สัญญาแก้ไขเปลี่ยนแปลง

สัญญาจ้างก่อสร้าง สัญญาเลขที่ ๒๒/๒๕๖๖ ลงวันที่ ๒๗ ธันวาคม ๒๕๖๕

สัญญาแก้ไขเปลี่ยนแปลง สัญญาเลขที่ ๘๓/๒๕๖๖ ลงวันที่ ๒๒ สิงหาคม ๒๕๖๖

ข้อ ๔ ให้เพิ่มเติมข้อความดังต่อไปนี้ เป็นข้อ ๒ เอกสารอันเป็นส่วนหนึ่งของสัญญา
“๒.๑๑ ผนวก ๑๑ แบบแปลนแก้ไขขนาดประตู D1 และ หน้าต่าง W1 โครงการอาคารชุดครอบครัว ๑๒ ยูนิต (๒๔ ห้อง) สำนักงานป้องกันควบคุมโรคที่ ๔ จังหวัดสระบุรี จำนวน ๑ (หนึ่ง) หน้า”

(D1)

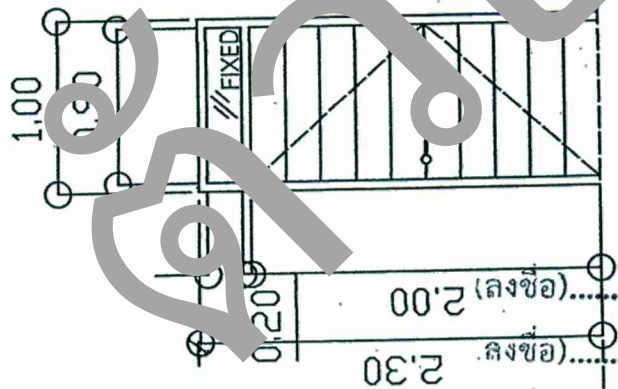
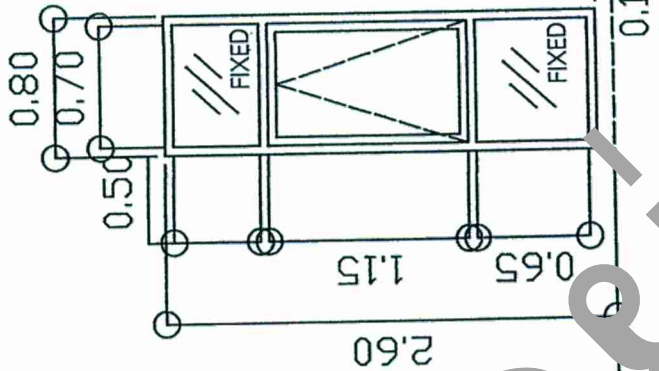
ข้อ ๑ ให้แก้ไขเอกสารอันเป็นส่วนหนึ่งของสัญญา ข้อ ๒.๑ ผแนวก ๑ แบบรูป (๑) โครงการจัดทำอาคารอยู่อาศัยรวมและบ้านพักของสถานบริการสุขภาพ กระทรวงสาธารณสุข อาคารห้องชุดครอบครัว ๑๒ ยูนิต (๒๔ ห้อง) แบบเลขที่ ๑๑๐๖๒ หน้า ๑๗/๒๒ ประตู D1 จากเดิม “ขนาด ๑.๐๐ x ๒.๖๐ เมตร” เป็น “ขนาด ๑.๐๐ x ๒.๓๐ เมตร”

ขนาดกว้าง 1,00 x 2,60 ม.

งานประตูเดิม ขนาด ๑.๐๐ x ๒.๖๐ เมตร ชั้นที่ ๑ ชั้นที่ ๒ และชั้นที่ ๓ ไม่สามารถติดตั้งได้ เนื่องจากติดคานก่อสร้าง ขอเปลี่ยนแปลงลดช่องแสง ๓๐ เซนติเมตร ทำให้ขนาดประตูลดลงเหลือ ขนาด ๑.๐๐ x ๒.๓๐ เมตร วัสดุคงเดิม

ขนาด 1,00 x 2,30 ม.

(W1)

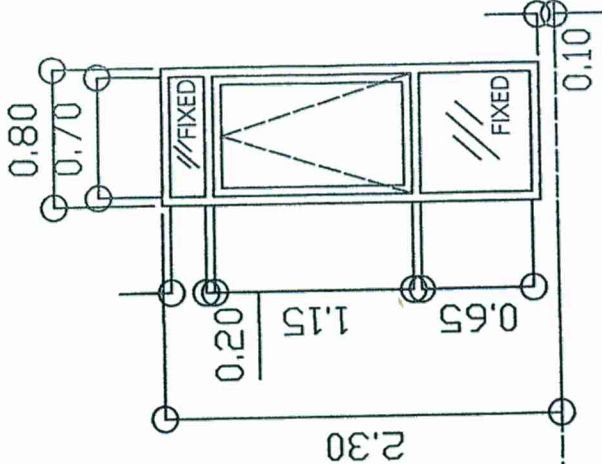
ข้อ ๒ ให้แก้ไขเอกสารอันเป็นส่วนหนึ่งของสัญญา ข้อ ๒.๑ ผแนวก ๑ แบบรูป (๑) โครงการจัดทำอาคารอยู่อาศัยรวมและบ้านพักของสถานบริการสุขภาพ กระทรวงสาธารณสุข อาคารห้องชุดครอบครัว ๑๒ ยูนิต (๒๔ ห้อง) แบบเลขที่ ๑๑๐๖๒ หน้า ๑๘/๒๒ หน้าต่าง W1 จากเดิม “ขนาด ๐.๘๐ x ๒.๖๐ เมตร” เป็น “ขนาด ๐.๘๐ x ๒.๓๐ เมตร”

ขนาด 0,80 x 2,60 ม.

งานหน้าต่างเดิม ขนาด ๐.๘๐ x ๒.๖๐ เมตร ชั้นที่ ๑ ชั้นที่ ๒ และชั้นที่ ๓ ไม่สามารถติดตั้งได้ เนื่องจากติดคานก่อสร้างขอเปลี่ยนแปลงลดช่องแสง ๓๐ เซนติเมตร ทำให้ขนาดประตูลดลงเหลือ ขนาด ๐.๘๐ x ๒.๓๐ เมตร วัสดุคงเดิม

ขนาด 0,80 x 2,30 ม.
